Landesstraßenbaubehörde
Sachsen-Anhalt
Regionalbereich WEST

Blattnummer: 5.5b
Dateiname: 160928_185 od bernb-Annens-Frieden-Str-25d.dwg

**OD BERNBURG
FRIEDENSALLEE**

Maßstab: 1:250
LAGEPLAN 5/5

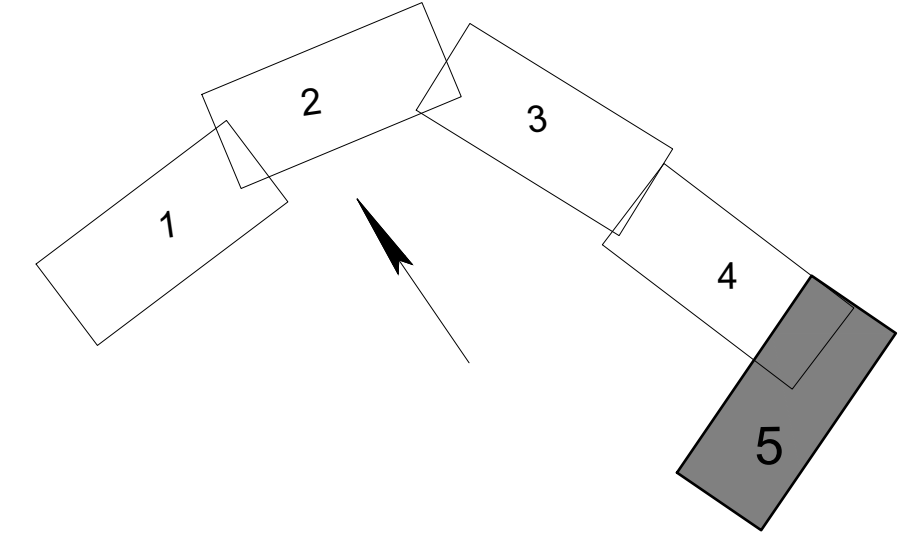
D	Variante 8 der Parkflächenanordnung, parallel (N u. S)		
E	Bäume komplett fällen (li. u. re.) Laternen versetzen		
H	Verlängerung Radweg Friedensallee-Friedrichstr.		
J	Variante 8 Neupflanz. , Betonfläche "53" einbezogen	09.07.20	S. Koslowski
NR.	ART DER ÄNDERUNG	DATUM	AUFGESTELLT
